不用決定車両の売払いに伴う解体・破碎の補足（#2）について

令和6年12月19日
陸幕車両班

小型トラック

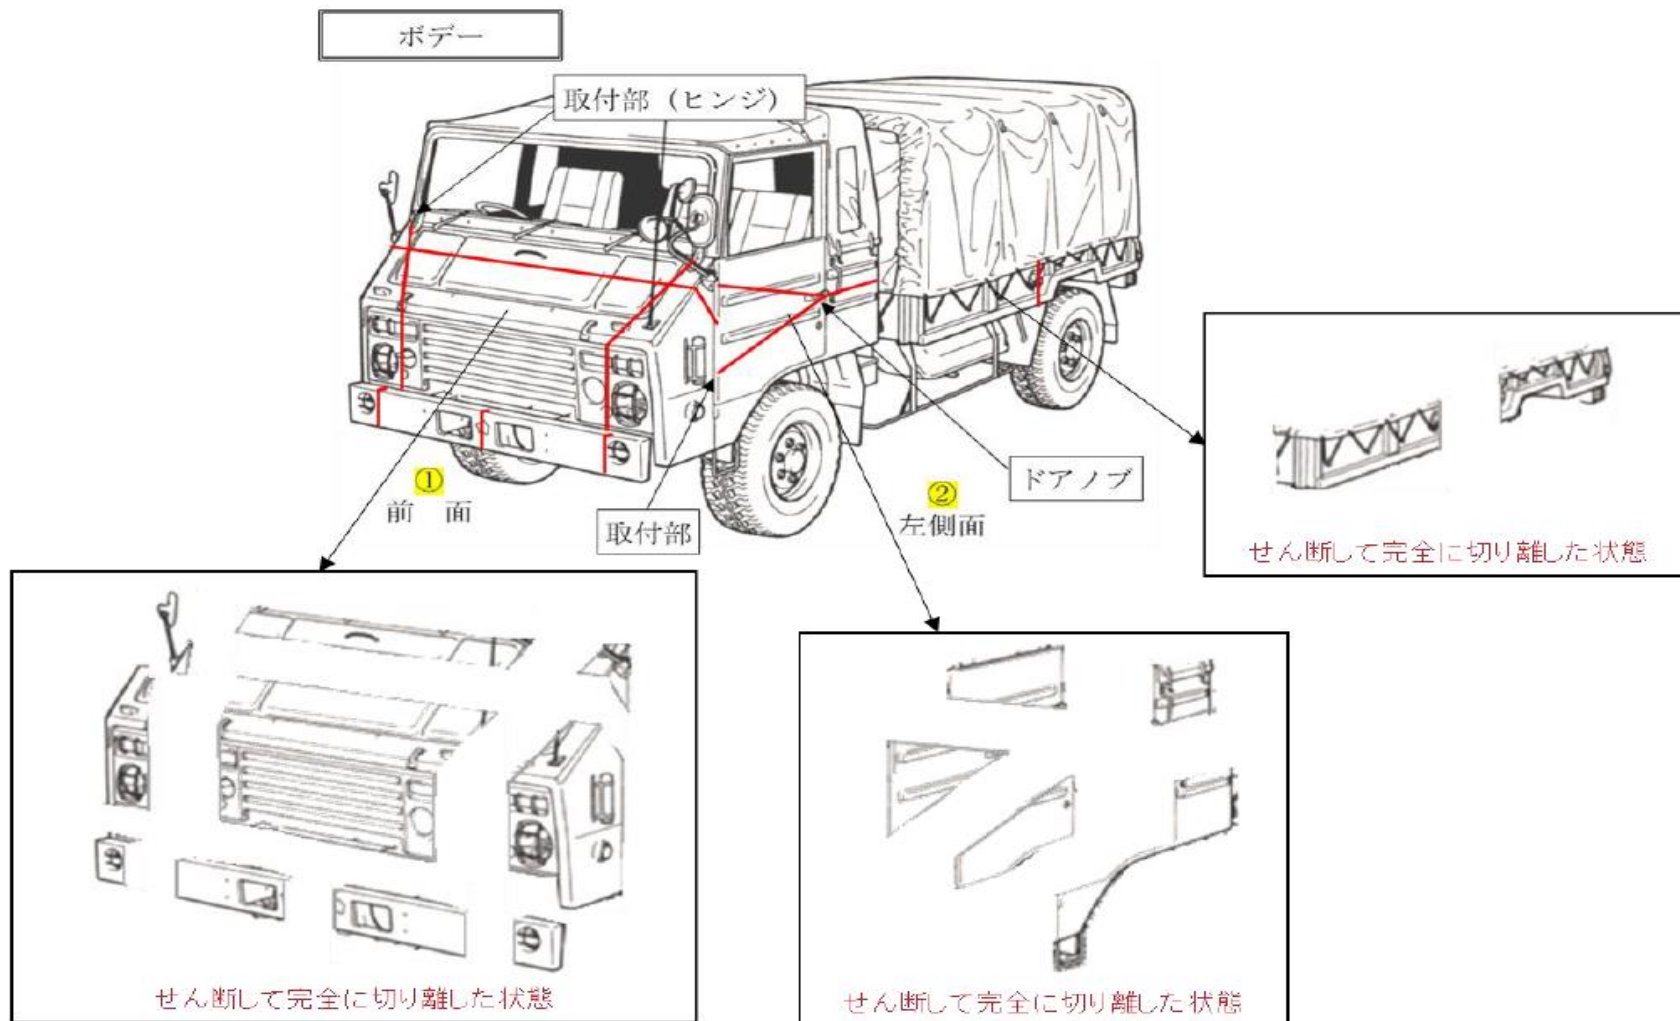
(※) ヒンジ部分も他図同様に切断

切断して完全に切り離した状態

切断して完全に切り離した状態

切断して完全に切り離した状態

大型トラック

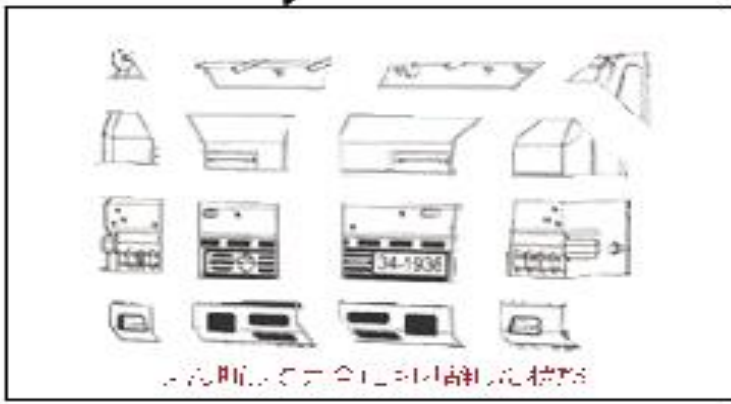
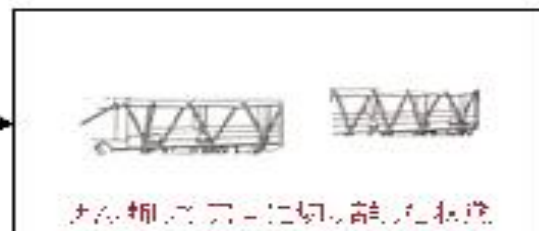
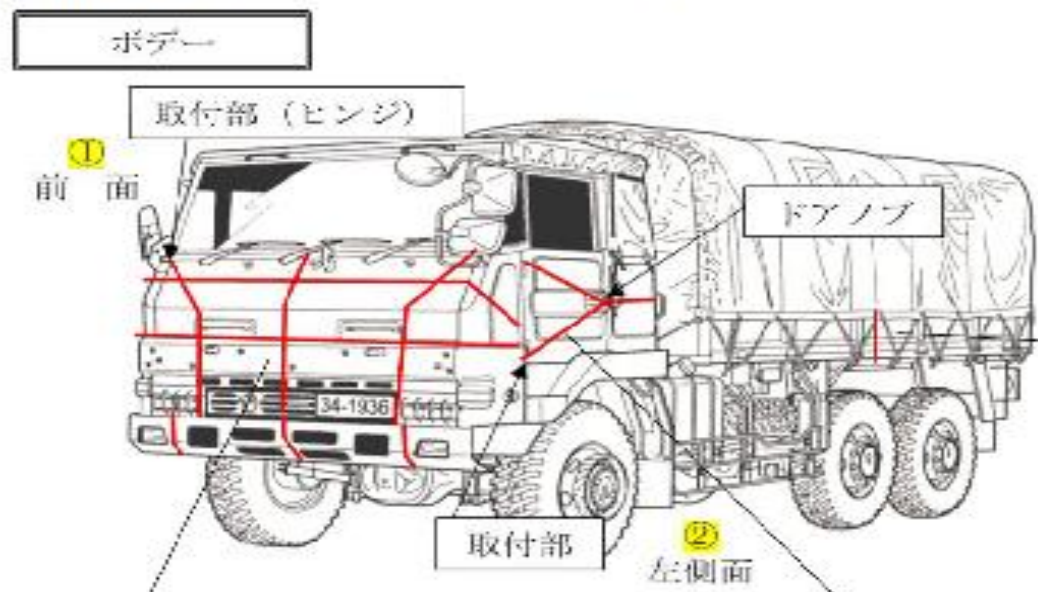
- 陸幕通達P.9付紙「売払い車両の解体・破砕図（大型トラック）」
- 仕様書：使用済車両売払い（GV-X001013D）P.8図4

フロント部分
のせん断

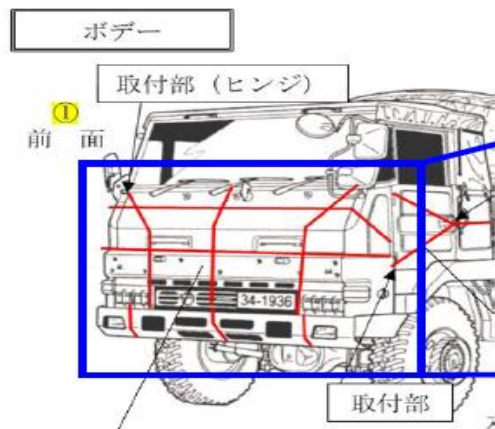
各外装部品は、取り外してせん断を実施

キャビン
側面部の
せん断

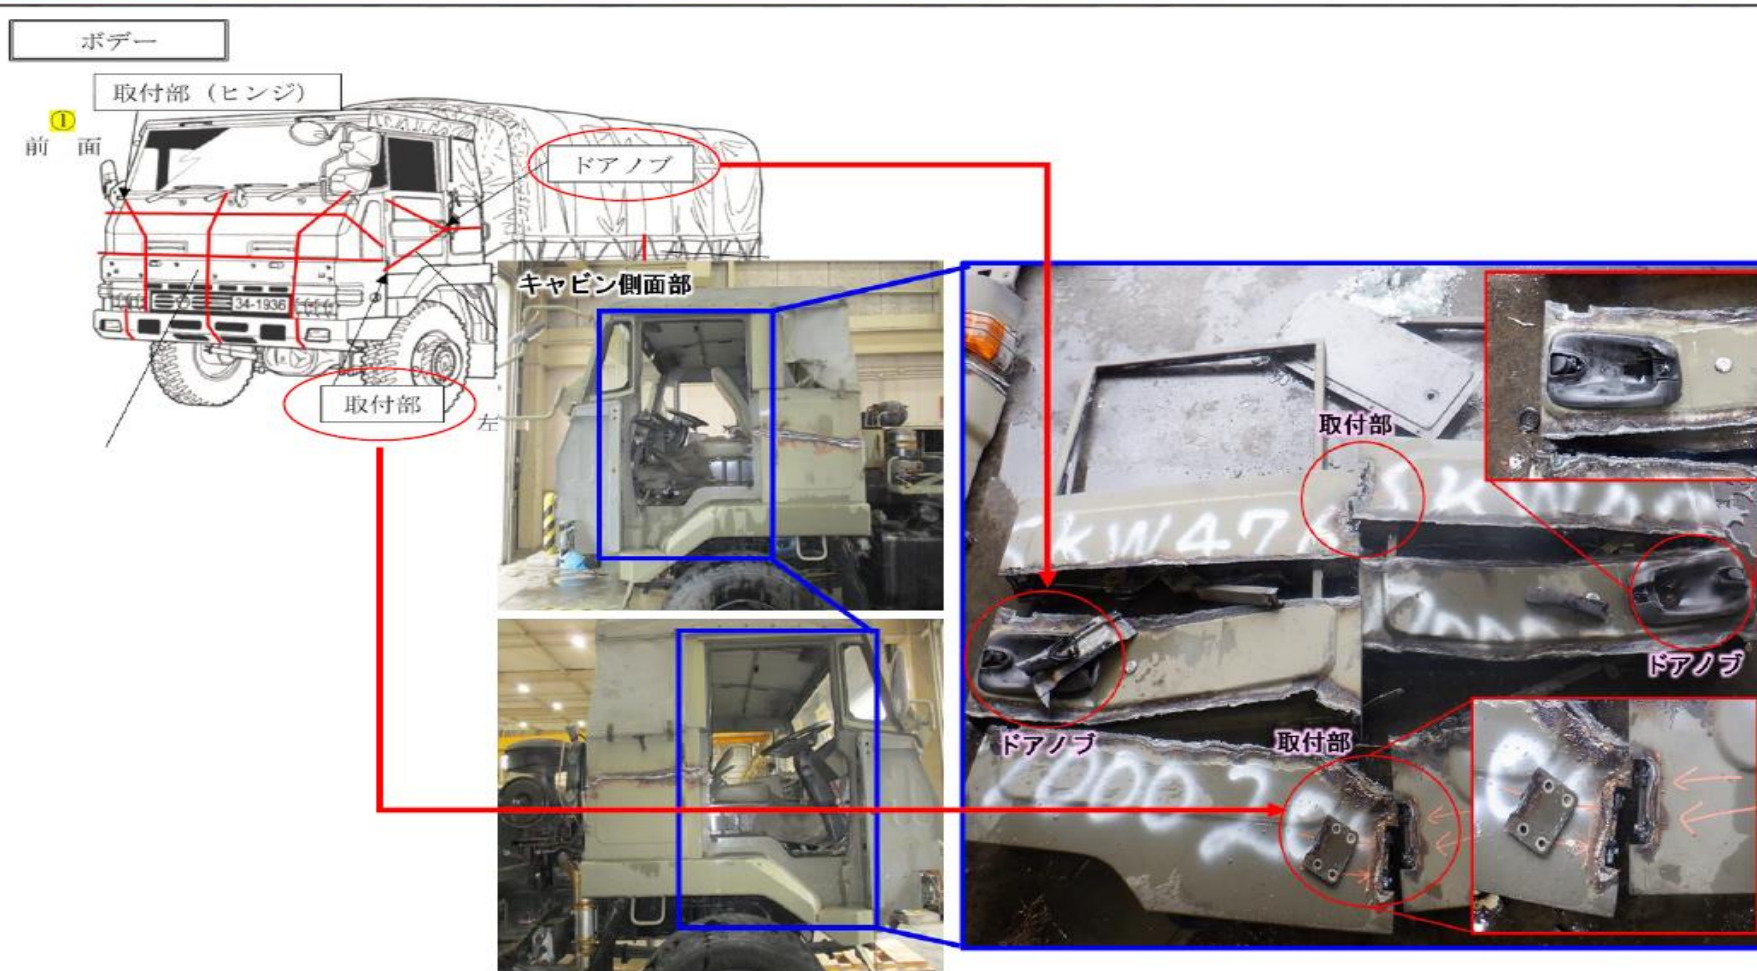
各ドアは取り外してせん断を実施
この際、仕様書に定められている通りに、各ドアの取り付け部及びドアノブは、破壊又はせん断を実施

荷台のせん断

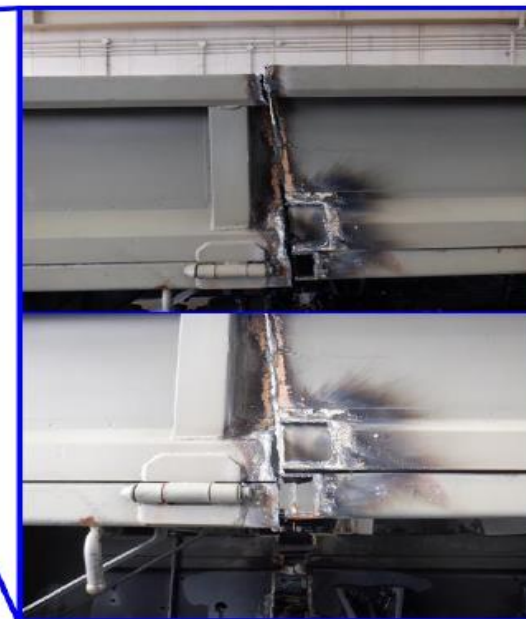
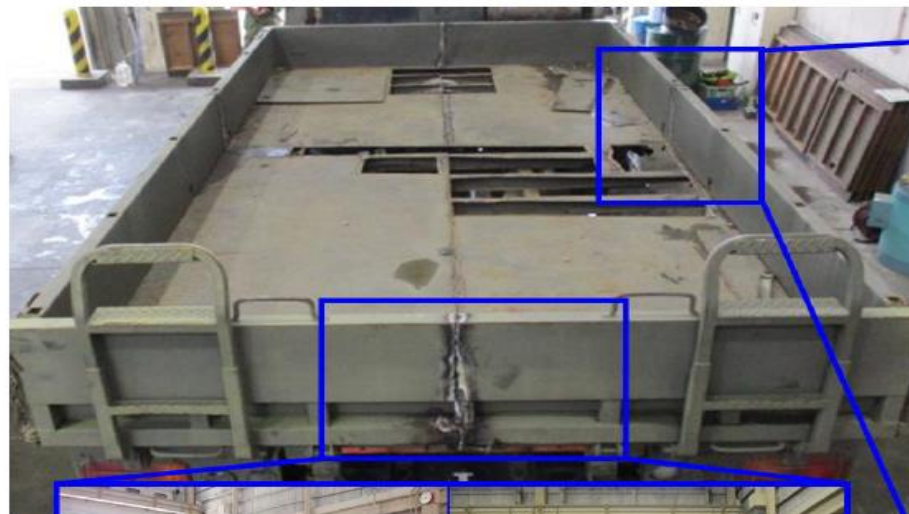
荷台部分は十字にせん断を実施
この際、せん断状況を確実に点検するためには、側面部及び後部板部分の撮影が必要

フレーム
のせん断

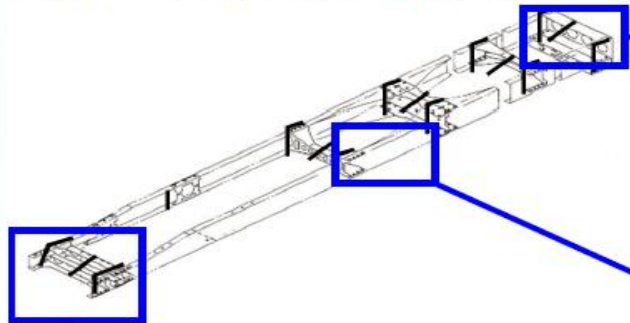
凡例：— せん断する箇所（官側が示す1か所以上）

フレーム部は3箇所のせん断を実施
最低、1箇所をせん断し、確認できるように撮影することが必要
